**AVIS RELATIF À LA PROTECTION
CONTRE LES EVENTUELS EFFETS NOCIFS ET NUISANCES
PROVOQUÉS PAR LES RAYONNEMENTS NON IONISANTS
GÉNÉRÉS PAR DES ANTENNES ÉMETTRICES STATIONNAIRES**

Commune : WAVRE - Exploitant : TELENET GROUP

Référence exploitant : BW4567A

Rapport n° 2609 / 2023

Figure 1 : Vue en plan des lieux de séjour et des points de contrôle

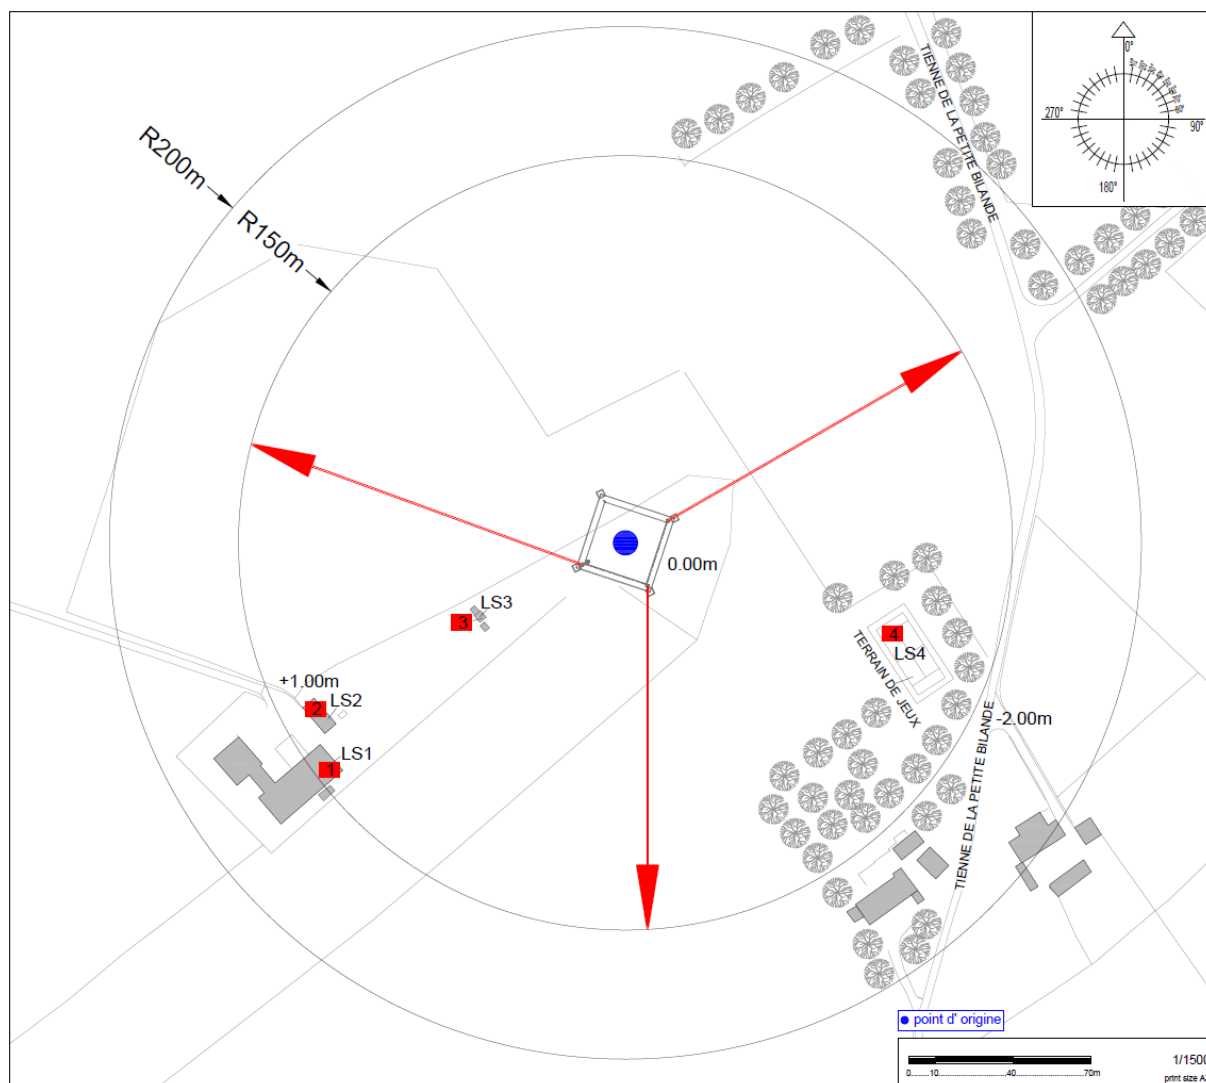
Les fréquences d'émission, la puissance rayonnée par chacune des antennes et leur gain permettent de déterminer le rayon de la zone à analyser. Tout dépassement de la limite par installation est exclu en dehors de cette zone. Le tableau 2 reprend les 35 LS² pour lesquels l'indice d'exposition est le plus élevé. Les différentes colonnes indiquent :

- le numéro du point de contrôle repris sur un des plans de la figure 1;
- le numéro du LS dans lequel se trouve le point de contrôle de la 1^{ère} colonne ;
- l'atténuation d'obstacle prise en compte pour le calcul de l'indice d'exposition dans le LS ;
- le résultat du calcul de l'indice d'exposition.

N° point de contrôle	LS	Atténuation (dB)	Indice d'exposition relatif à la limite par installation IE_i
2	LS2	3,0	0,271
1	LS1	3,0	0,217
4	LS4	0,0	0,123
3	LS3	3,0	0,023

En ce qui concerne les antennes de l'installation mentionnées dans le tableau 1, la distance maximale à laquelle la limite pourrait être atteinte, à l'extérieur, est égale à 180,5 m. S'il n'y a pas de LS à une distance inférieure, les antennes respectent forcément la limite d'immission.

Dans le cas des LS situés à l'intérieur des bâtiments, une atténuation d'obstacle est prise en compte et il en résulte que la distance maximale à laquelle la limite pourrait être atteinte se réduit à 127,8 m.

Figure 2 : Vue en plan des installations d'antennes dans un rayon de 300 mètres autour de l'installation faisant l'objet de la demande d'avis

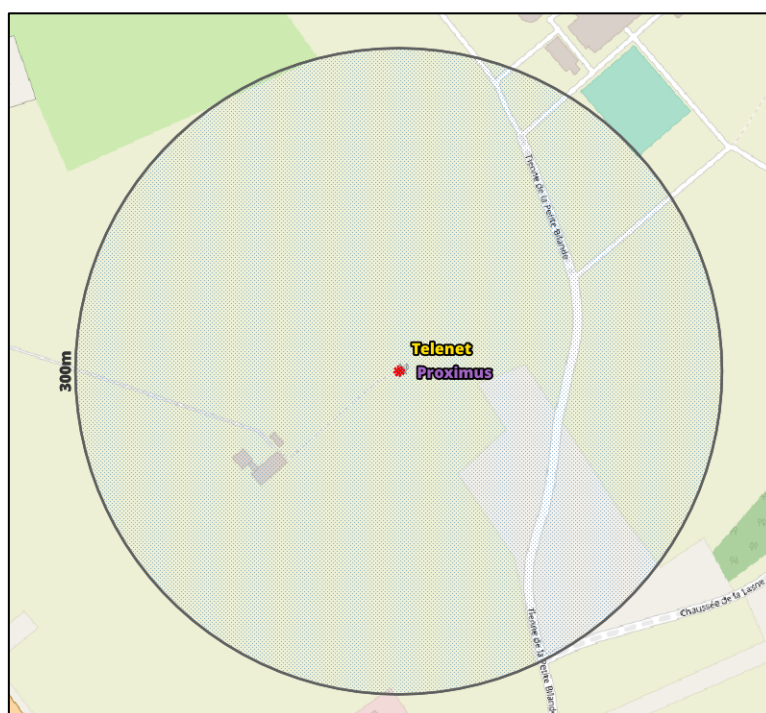
Le plan en projection verticale de la figure 2 indique la localisation des antennes actives éventuelles visées par le décret et situées dans un rayon de 300 mètres autour de l'installation référencée dans le paragraphe 2. Les données de localisation de ces antennes et les avis correspondant sont accessibles via le cadastre en ligne des antennes émettrices stationnaires⁶.

Compte tenu du nombre d'installations localisées dans la figure 2, il apparaît que l'intensité du rayonnement électromagnétique généré, dans les lieux de séjour situés à proximité de l'installation référencée dans le paragraphe 2, par l'ensemble des antennes émettrices stationnaires de l'ensemble des exploitants du même site d'antennes émettrices stationnaires respecte la limite fixée à l'article 4, § 2 du décret.
